### 43 - Via Tenente Ugo Granafei

Via Tenente Ugo Granafei è un'importante via cittadina situata a fianco della Villa Comunale. Ha un buon grado di manutenzione e scivoli con pendenza attorno al 5%.

## PEBA MESAGNE - AMBITO URBANO CRITICITA' RILEVATE

**1169**

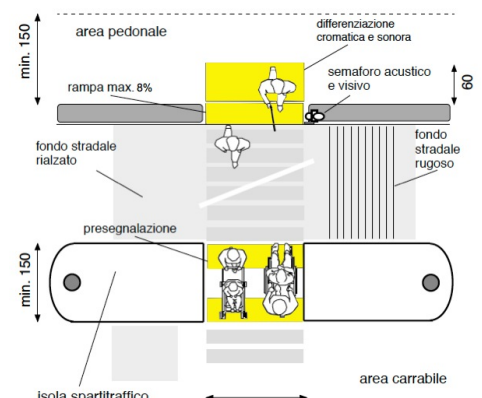
Assenza di **segnalazione tattile** per non vedenti in prossimità di **attraversamento pedonale** posto in **senso ortogonale al senso di marcia**.

**Adeguamento di attraversamento pedonale** tramite **nuova realizzazione di segnaletica tattile** a pavimento (segnale pericolo valicabile), **posta trasversalmente alla direzione** di marcia. La segnaletica tattile di profondità 40 cm e larghezza uguale alla zebratura, serve ad evidenziare la delimitazione tra sede pedonale e carrabile. In caso di isola salvagente, la segnaletica sarà ripetuta all'inizio e alla fine dell'isola come preavviso di attenzione; ciascuna di queste bande avrà una profondità minima di 40 cm.

**1170**

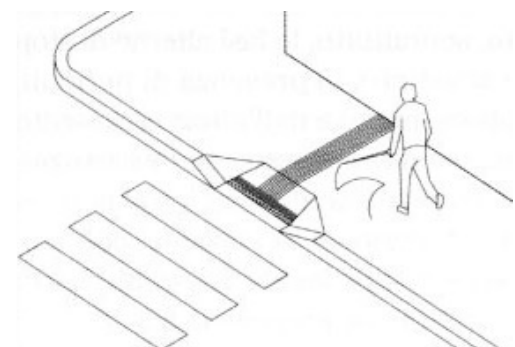
Assenza di **segnalazione tattile** per non vedenti (**intercettazione attraversamento**)

**Intercettazione dell'attraversamento pedonale semplice** attraverso la collocazione di adeguata segnaletica tattilo plantare sul marciapiede. Se non vi è semaforo, sarà sufficiente sbarrare il marciapiede, all'altezza del centro della zona zebrata, con il Codice di DIREZIONE RETTILINEA che terminerà 40 cm prima del confine fra scivolo e zona carrabile con il Codice di PERICOLO VALICABILE che deve coprire tutta la luce dello scivolo o dell'attraversamento stesso.

**1171**

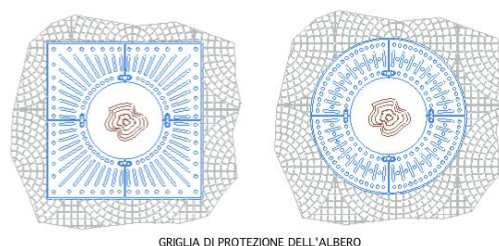
**Inserimento della griglia** di tamponamento del tronco dell'albero a scopo drenante. (continuità del percorso)

Lievo e **Inserimento di nuovo grigliato** a chiusura del vuoto provocato da assestamento del terreno e/o cordolo in rilievo

Il grigliato sarà incassato e perfettamente complanare al pavimento e non dovrà avere maglie con vuoti tali da costituire ostacolo o pericolo rispetto a ruote, tacchi o bastoni. I vuoti delle griglie non potranno essere attraversati da sfere di diametro superiore ai 20 mm (preferibilmente non superiore a 15 mm); si preferiscono grigliati con disegno a raggiera.

**1172**

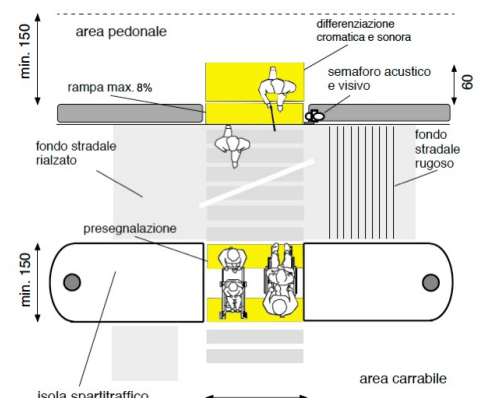
Assenza di **segnalazione tattile** per non vedenti in prossimità di **attraversamento pedonale** posto in **senso ortogonale al senso di marcia**.

**Adeguamento di attraversamento pedonale** tramite **nuova realizzazione di segnaletica tattile** a pavimento (segnale pericolo valicabile), **posta trasversalmente alla direzione** di marcia. La segnaletica tattile di profondità 40 cm e larghezza uguale alla zebrastrada, serve ad evidenziare la delimitazione tra sede pedonale e carrabile. In caso di isola salvagente, la segnaletica sarà ripetuta all'inizio e alla fine dell'isola come preavviso di attenzione; ciascuna di queste bande avrà una profondità minima di 40 cm.

**1173**

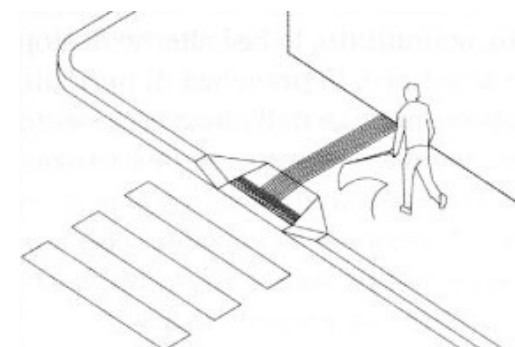
Assenza di **segnalazione tattile** per non vedenti (**intercettazione attraversamento**)

**Intercettazione dell'attraversamento pedonale semplice** attraverso la collocazione di adeguata segnaletica tattilo plantare sul marciapiede. Se non vi è semaforo, sarà sufficiente sbarrare il marciapiede, all'altezza del centro della zona zebrata, con il Codice di DIREZIONE RETTILINEA che terminerà 40 cm prima del confine fra scivolo e zona carrabile con il Codice di PERICOLO VALICABILE che deve coprire tutta la luce dello scivolo o dell'attraversamento stesso.

**1174**

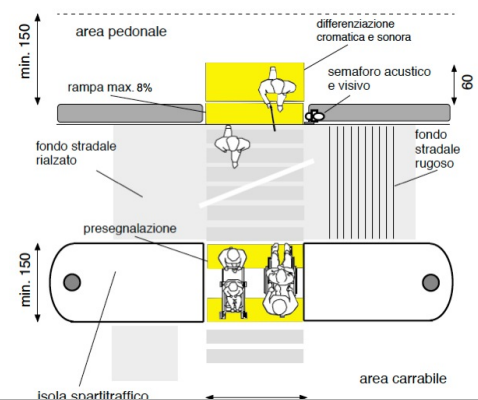
Assenza di **segnalazione tattile** per non vedenti in prossimità di **attraversamento pedonale** posto in **senso ortogonale al senso di marcia**.

**Adeguamento di attraversamento pedonale** tramite **nuova realizzazione di segnaletica tattile** a pavimento (segnale pericolo valicabile), **posta trasversalmente alla direzione** di marcia. La segnaletica tattile di profondità 40 cm e larghezza uguale alla zebratura, serve ad evidenziare la delimitazione tra sede pedonale e carrabile. In caso di isola salvagente, la segnaletica sarà ripetuta all'inizio e alla fine dell'isola come preavviso di attenzione; ciascuna di queste bande avrà una profondità minima di 40 cm.

**1175**

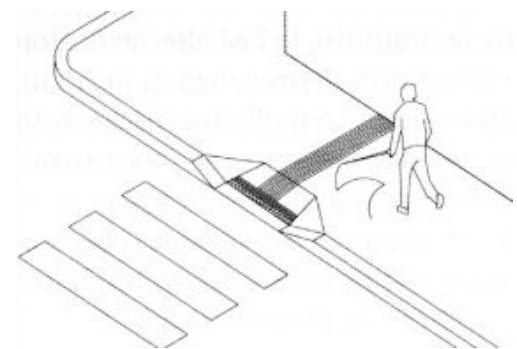
Assenza di **segnalazione tattile** per non vedenti (**intercettazione attraversamento**)

**Intercettazione dell'attraversamento pedonale semplice** attraverso la collocazione di adeguata segnaletica tattilo plantare sul marciapiede. Se non vi è semaforo, sarà sufficiente sbarrare il marciapiede, all'altezza del centro della zona zebrata, con il Codice di DIREZIONE RETTILINEA che terminerà 40 cm prima del confine fra scivolo e zona carrabile con il Codice di PERICOLO VALICABILE che deve coprire tutta la luce dello scivolo o dell'attraversamento stesso.

**1176**

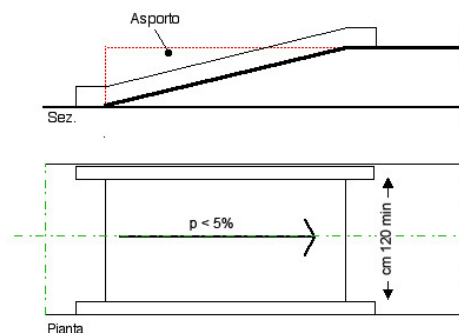
Dislivello causato da gradino di **2/30 cm**

Raccordo del percorso attraverso la creazione, con **asporto** di materiale, di una rampa di lunghezza sufficiente ad ottenere una pendenza non superiore al 5% e di larghezza pari alla larghezza del marciapiede. Qualora la rampa sia proposta sulla direttrice del marciapiede la cui larghezza dello stesso risulti superiore a cm.200, questa sarà comunque di larghezza non inferiore a cm.120.

Ogni rampa di nuova realizzazione dovrà sempre avere una superficie trattata, in modo tale da rendere percepibile il manufatto da parte delle persone non vedenti attraverso un segnale tattilo plantare ottenibile mediante incisione del materiale secondo la codificazione determinata dalle associazioni locali delle persone non vedenti. Il medesimo materiale costituente la rampa dovrà essere cromaticamente percepibile dalle persone ipovedenti attraverso idoneo contrasto dei materiali.

Quando la differenza di quota fra i due piani (pedonale e carrabile) è maggiore di cm 20, si suggerisce di corredarla con cordolo battiruota o elemento di medesima risposta funzionale, nonché di corrimano, su almeno uno dei lati, visivamente percepibile alle persone ipovedenti.
